BBO.348.2024.IŻ

Dotyczy: Postępowania na zadanie inwestycyjne pod nazwą **Odbudowa placu zabaw dla dzieci pomiędzy ul. Twardą nr 16, 17, 18 a Chwaszczyńską nr 1, 3, 5, 7 (Młyniska) realizowanego w ramach inicjatyw lokalnych rad dzielnic** – sygnatura zamówienia: 196/BZP-PU.511.181.2024/MN

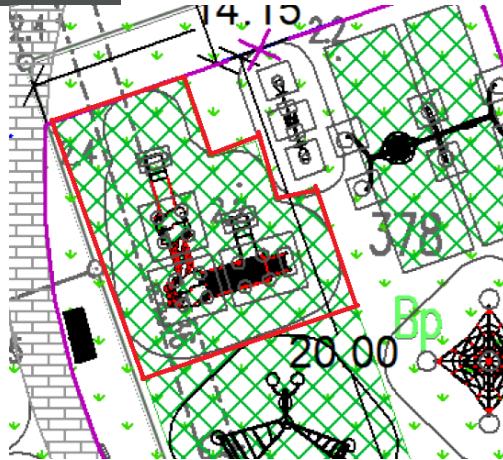
**Pytanie 4:** Jakiej wielkości nawierzchnię bezpieczną należy wykonać pod nowym urządzeniem placu zabaw?

**Odpowiedź:** Zamawiający informuje, że należy wykonać nawierzchnię bezpieczną zgodną z zaleceniami dokumentacji projektowej stanowiącą załącznik do Opisu Przedmiotu Zamówienia oraz zgodnie z zaleceniami producenta urządzenia. Poniżej na rysunku zaznaczono obszar do wykonania.
